Riferimento Avviso di sicurezza sul campo: FFID ECN_003504.

URGENTE: AVVISO DI SICUREZZA SUL CAMPO

FUJIFILM DR-XD1000(FDR Nano) Contromisura per il rafforzamento del braccio

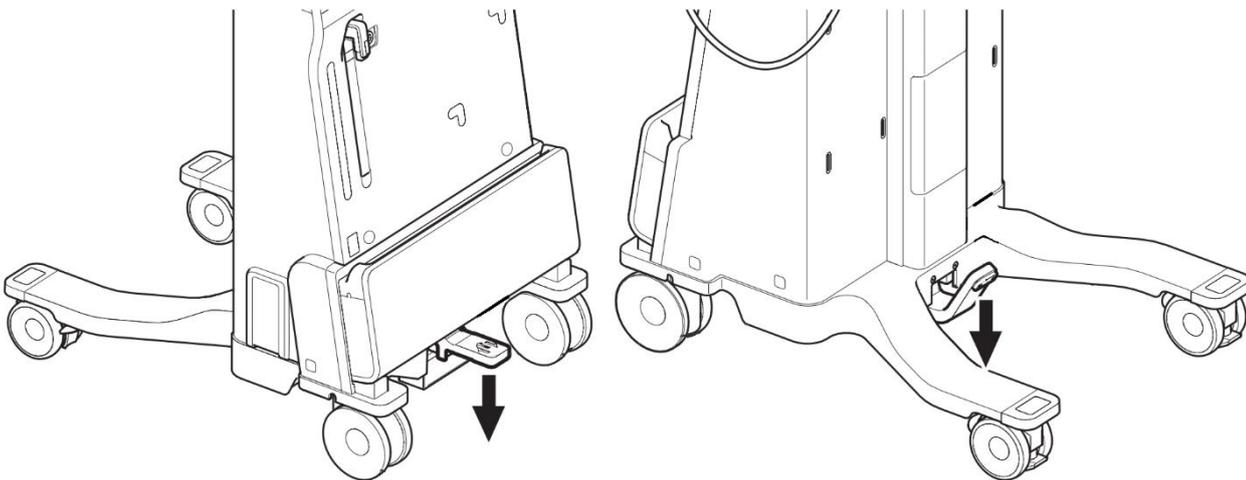
1. Impostare il pedale di bloccaggio delle ruote in posizione [giù] e fissare il carrello per raggi X.

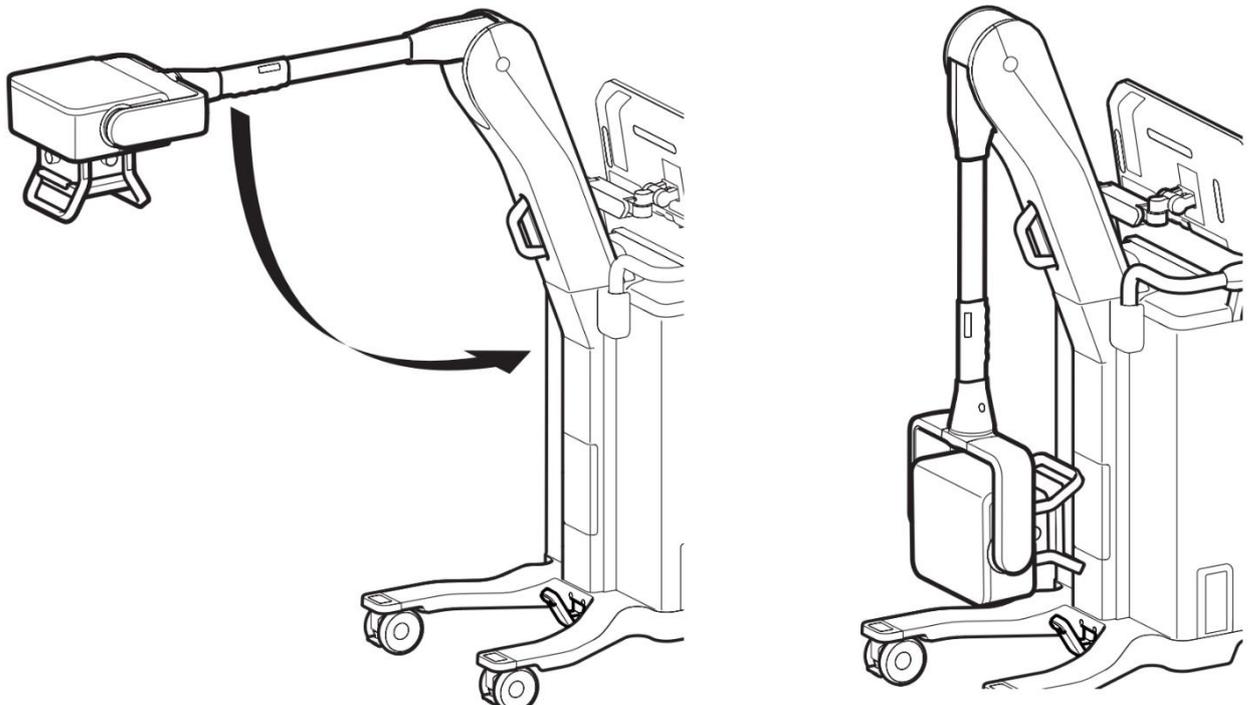
2. Riporre il braccio in posizione iniziale.

3. Spingere la testa del braccio dal lato e controllare frontalmente quanto segue.
Se vi sono anomalie, interrompere l'uso e contattare i recapiti forniti a pagina 1.
- (1) Accertarsi che lo spazio tra le giunture della copertura in resina non si allarghi.
 - (2) Accertarsi che il braccio non sia inclinato contro la copertura in resina.
